REVISIÓN DEL DISEÑO DEL SEÑALAMIENTO VIAL, PARA LA AMPLIACIÓN DEL PUENTE, SOBRE RÍO COLORADO, RUTA NACIONAL N°118.

DIRECCIÓN GENERAL DE INGENIERÍA DE TRÁNSITO
DEPARTAMENTO DE REGIONALES

MOPT-03-05-01-0032-2022

Figura 9. Propuesta de diseño vial
Fuente: CONAVI, oficio DCO 25-2021-1079

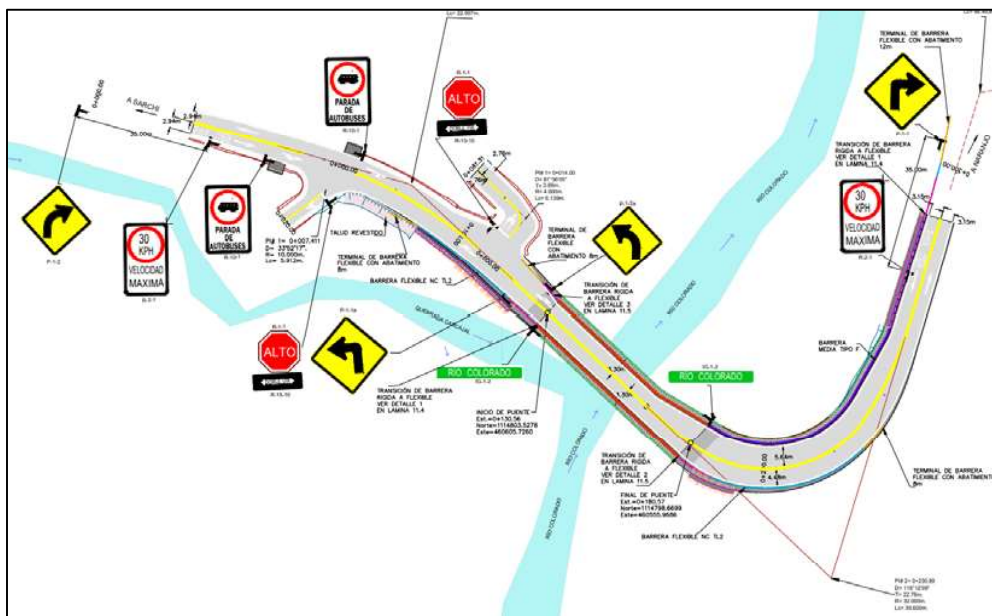
Del señalamiento anterior se debe acotar el tema de velocidades máximas, la ruta tiene una velocidad máxima de 60 km/h, sin embargo, existen condiciones o circunstancias donde es necesario efectuar alguna disminución en la velocidad normal de circulación de la vía en algunos tramos cortos, como intersecciones, puentes angostos, zonas escolares, en este caso la curva pronunciada y el puente, representan esas condiciones donde es necesario bajar la velocidad.

La forma en que se procede según el Manual en su sección 2.2.5.1, es colocando una señal reglamentaria de velocidad máxima restringida, acompañada de una señal tipo R-2-9, que indica

“velocidad restringida adelante” y “fin de velocidad restringida”, seguida de una plantilla de velocidad máxima, que le indica al conductor cual es la velocidad máxima de la ruta.

Por otro lado, se debe consultar con el gobierno local, si la calle que interseca la ruta nacional, en el extremo sur, es pública, ya que en inspección de campo se observó que es un acceso a una propiedad privada y en apariencia no es pública, por lo que en este caso, no llevaría señalamiento vial.

- Se debe corregir en la propuesta de diseño vial, el señalamiento de velocidad.
 - Es necesario revisar si el acceso sur es público.
 - Se debe indicar en la memoria de calculo la necesidad de instalar una barrera de contención lateral mediante al valor de zona libre disponibles vrs zona libre necesaria.

- **Recomendaciones**
 1. Revisar el Manual SIECA para el señalamiento de velocidades restringidas.
 2. Consultar al gobierno local, si la calle del acceso sur es una ruta cantonal pública.

Figura 10. Propuesta de diseño vial
Fuente: CONAVI, oficio DCO 25-2021-1079

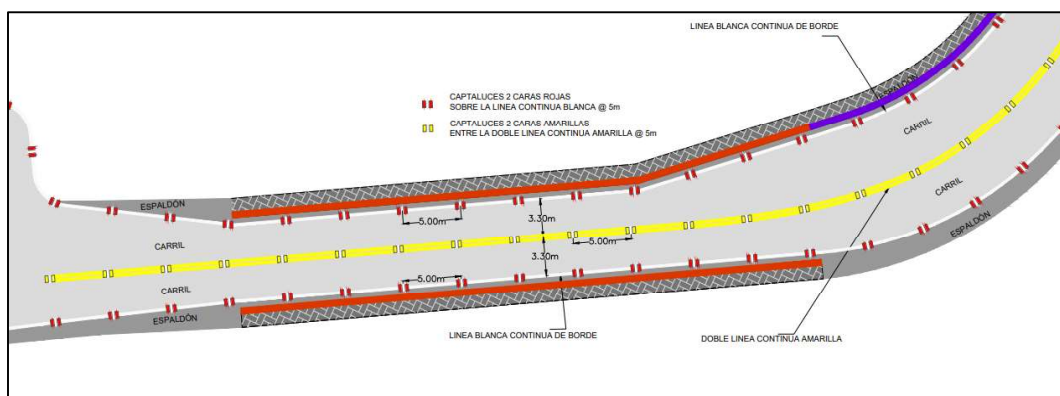
De la figura anterior y según la Guía de captaluces, se cumple con el tipo y distanciamientos de estos dispositivos, sin embargo, se debe indicar la longitud de esta configuración, antes y después del puente.

- Se debe indicar en laminas la longitud total donde se planea instalar captaluces.
 - Se deben subsanar los puntos indicados en este informe, así las cosas el diseño no está aprobado.
-

3. Consultar la guía de captaluces para el señalamiento de puentes.
 4. Medir en sitio la dimensión entre el borde la vía y el peligro, para determinar la necesidad de la instalación de barreras de contención lateral.
